DIAĽNICA 02 PROTIHLUKOVÁ STENA LAMAČ

SO 101-00 Diaľnica D2 - zmena „A“ - DRS XA

SO 102-00 Preložky DZ - Preložky portálov DZ, časť zakladanie - zmena „A” - DRS XA

SO 240-00 Zárubné múry ZMENA „A“ - DRS XA:

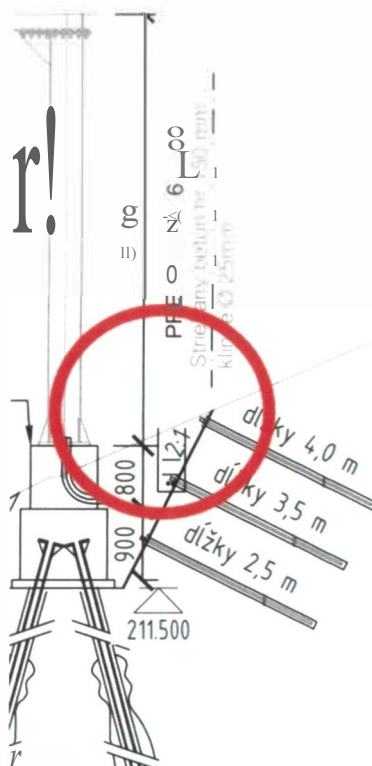
- Príloha 005:
 - Portál v km 56,480 => SO610-00 Preložka kábla Slovak Telekom sa javí v kolízii so zakladaním portálu (s kľincovanou stenou) a v situácii nie je vidieť, či sa kábel vyhne. Prosím o kontrolu a opravu vo všetkých dotknutých prílohách, vrátane príloh objektu 610-00.

Dotknuté prílohy po zapracovaní poslať na kontrolu.
